Bauvorhaben
Ortszentrum Zug / Ortsfeuerwehr Zug

Plan / Bauteil
Schnitt C-C; Einfassung Rampe Nordseite

Unterschrift:
Phase: Kalkulation
Maßstab: 1 : 25
Plan-Nr.: K_S_01_C
Blatt von

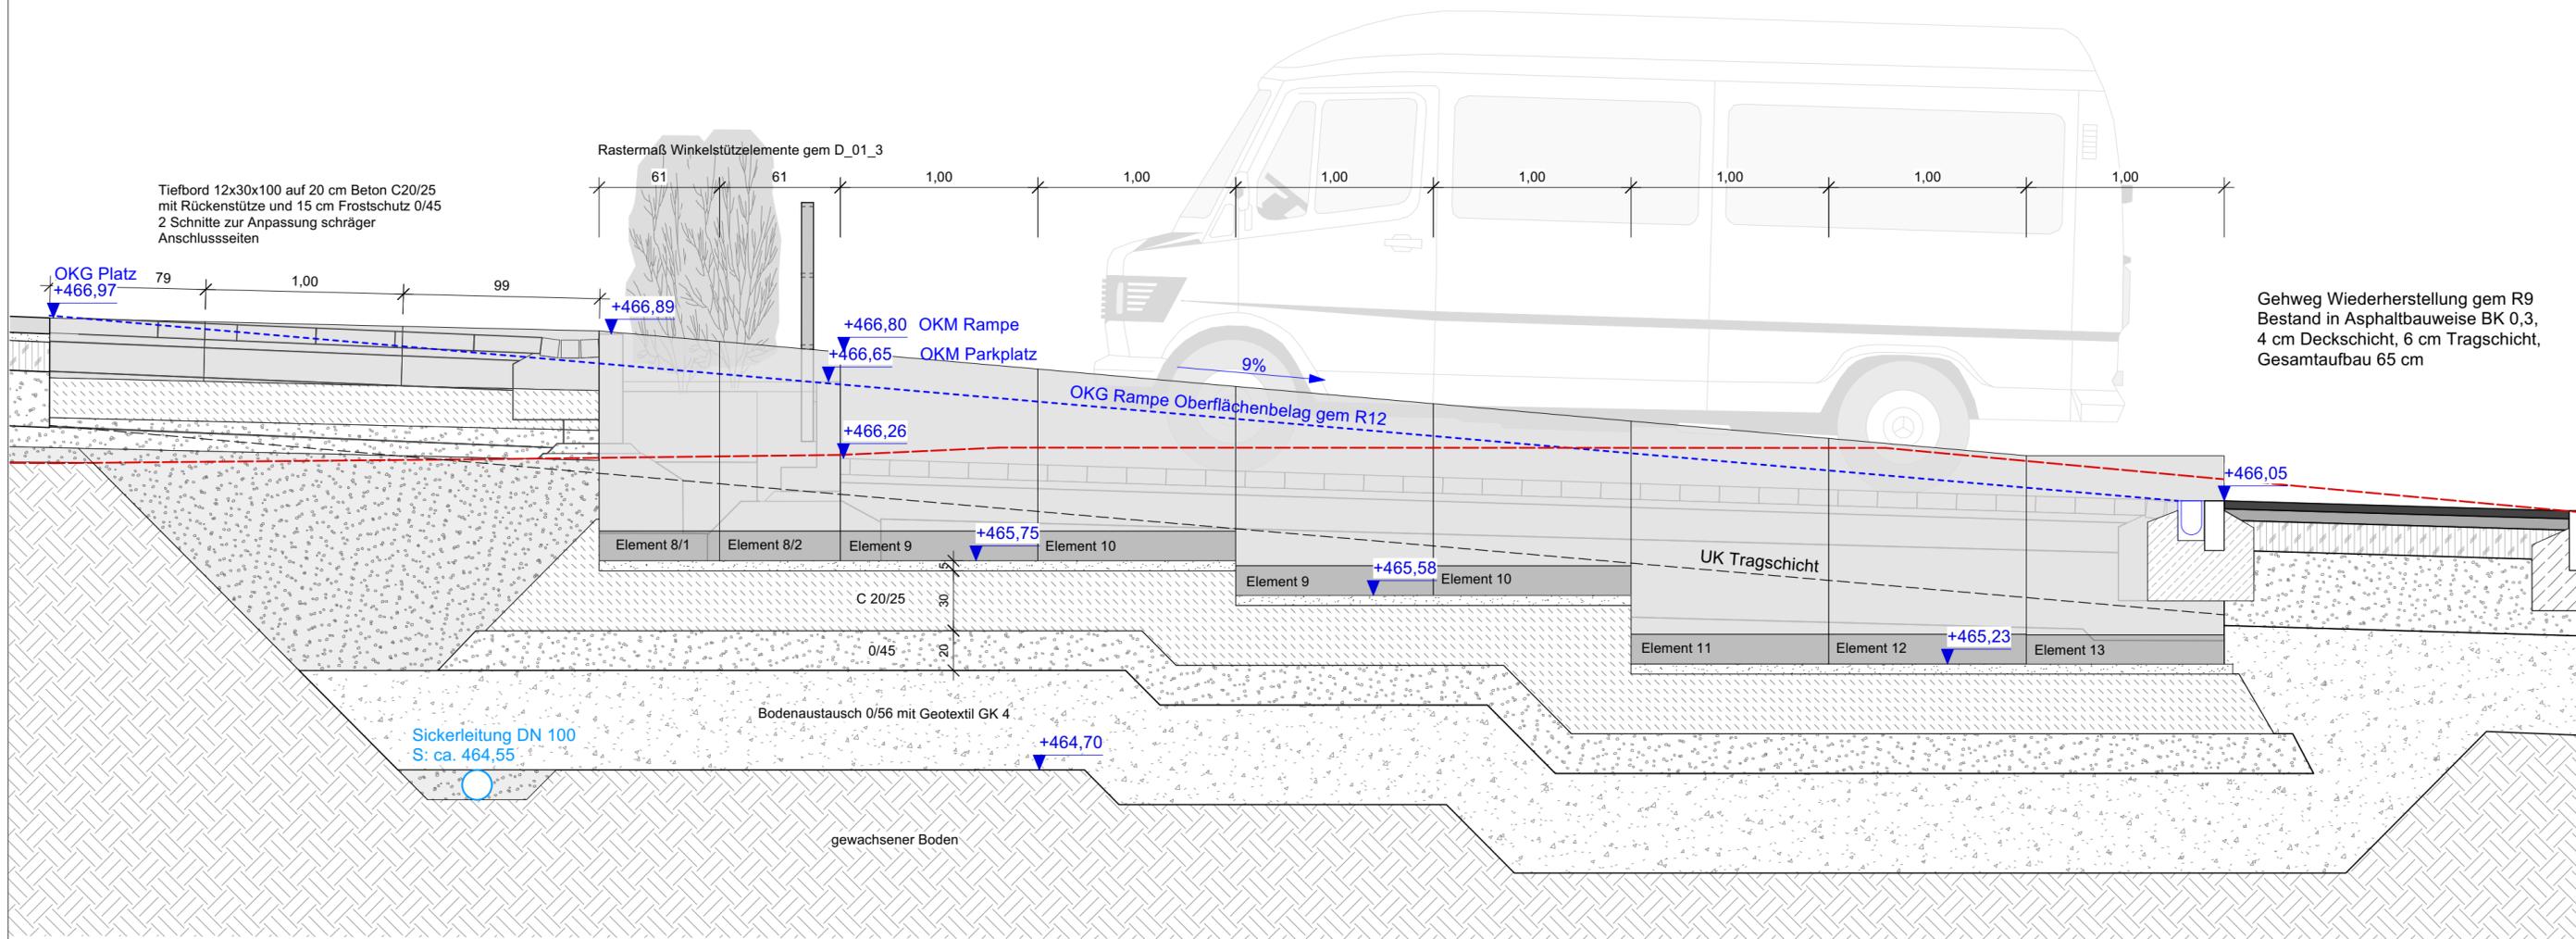
Änderung	c		
	b		
a	02.10.24	SBö	Änderung Muldenstein in dreizeilige Rinne
	Datum	Name	Bemerkung
